**AVIS RELATIF À LA PROTECTION
CONTRE LES EVENTUELS EFFETS NOCIFS ET NUISANCES
PROVOQUÉS PAR LES RAYONNEMENTS NON IONISANTS
GÉNÉRÉS PAR DES ANTENNES ÉMETTRICES STATIONNAIRES
Commune : MONTIGNY-LE-TILLEUL - Exploitant : TELENET GROUP
Référence exploitant : HT1828A**

Rapport n° 1600 / 2025

Adresse	Rue de l'Espinette 6111 MONTIGNY-LE-TILLEUL (Landelies)
Coordonnées Lambert belge 72	148293E 119885N
Type d'implantation	Pylône HT
Exploitant	TELENET GROUP
Réf. du site de l'exploitant	HT1828A

Figure 1 : Vue en plan des lieux de séjour et des points de contrôle

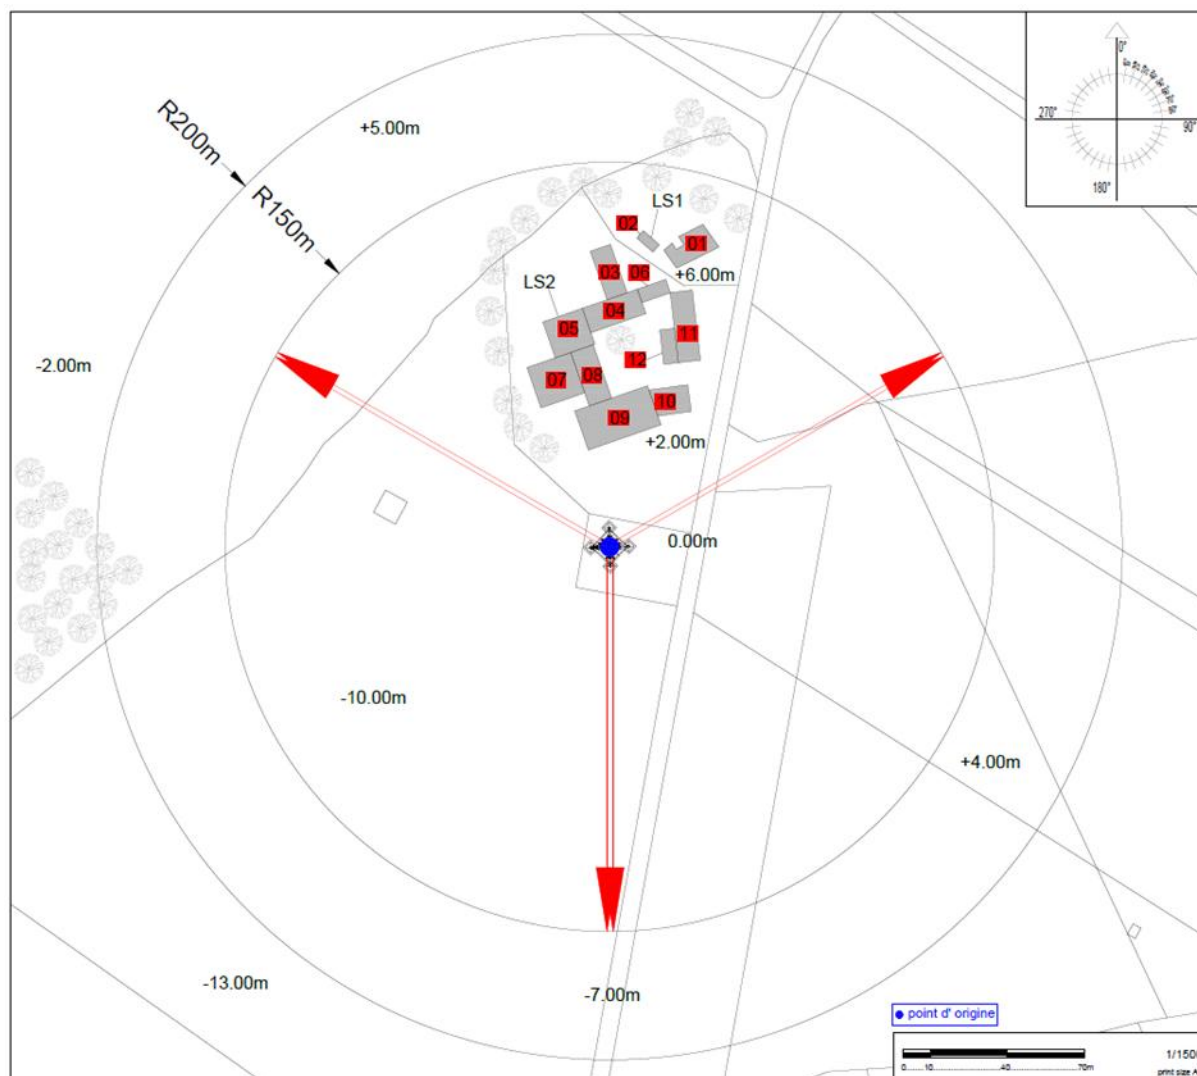
- le numéro du point de contrôle repris sur un des plans de la figure 1;
- le numéro du LS dans lequel se trouve le point de contrôle de la 1^{ère} colonne ;
- l'atténuation d'obstacle prise en compte pour le calcul de l'indice d'exposition dans le LS ;
- le résultat du calcul de l'indice d'exposition.

N° point de contrôle	LS	Atténuation (dB)	Indice d'exposition relatif à la limite par installation IE_i
11	LS2	3,0	0,419
5	LS2	3,0	0,345
4	LS2	3,0	0,269
6	LS2	3,0	0,241
1	LS1	3,0	0,237
3	LS2	3,0	0,211
2	LS1	3,0	0,180
7	LS2	3,0	0,170
12	LS2	3,0	0,166
8	LS2	3,0	0,157
10	LS2	3,0	0,038
9	LS2	3,0	0,027

En ce qui concerne les antennes de l'installation mentionnées dans le tableau 1, la distance maximale à laquelle la limite pourrait être atteinte, à l'extérieur, est égale à 135,2 m. S'il n'y a pas de LS à une distance inférieure, les antennes respectent forcément la limite d'immission.

Dans le cas des LS situés à l'intérieur des bâtiments, une atténuation d'obstacle est prise en compte et il en résulte que la distance maximale à laquelle la limite pourrait être atteinte se réduit à 97,1 m.
